Fra: [Jane Bjerg](#)
Til: [Jane Bjerg](#)
Emne: Bemærkninger til Lokalplan 1.2.110 Boliger ved Lindholm Nærbanevej, Nørresundby Midtby
Dato: 11. november 2013 08:51:37
Vedhæftede filer: [Princip for hovedkloak.pdf](#)

Lokalplan 1-2-110
Boliger ved Lindholm Nærbanevej, Nørresundby Midtby

Forsyningsvirksomhederne - Bemærkninger til forslag til lokalplan 1-2-110 Boliger ved Lindholm Nærbanevej, Nørresundby Midtby og forslag til redegørelse for bæredygtighed

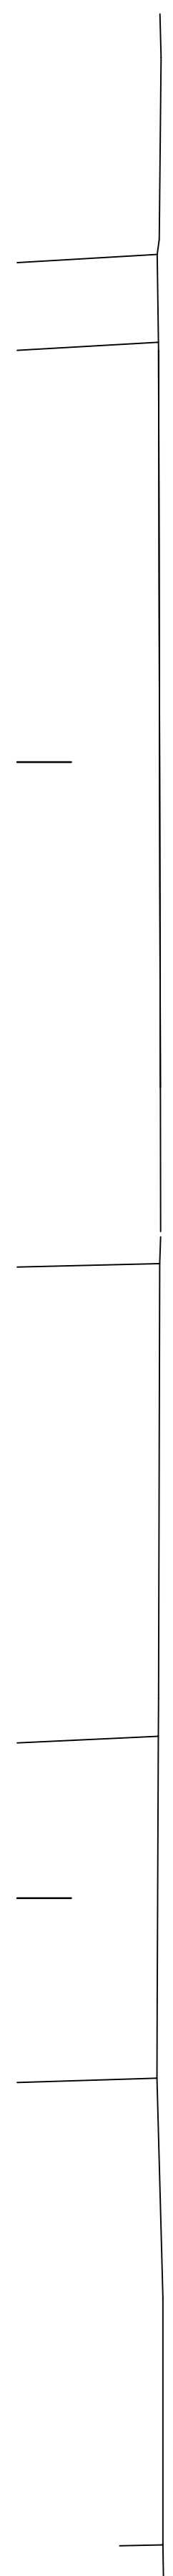
§ 9.7 Regnvandsbassin, delområde A

Der skal reserveres plads til forsinkelsesbassin for regnvand i områdets nordvestlige ende.

Denne formulering foreslås ændret og suppleret med:

Der sikres mulighed for forsinkelsesbassin til regnvand i områdets nordvestlige ende.

Der kan suppleres eller erstattes med regnvandskassetter under adgangsvejen til forsinkelse af regnvand.

Såfremt det ikke er teknisk muligt at etablere forsinkelsesbassin for regnvand i området pga grundvandsspejlet er for højt, foreslås derfor, at der alternativt kan etableres regnvandskassetter under vejen til forsinkelse af overfladevandet.
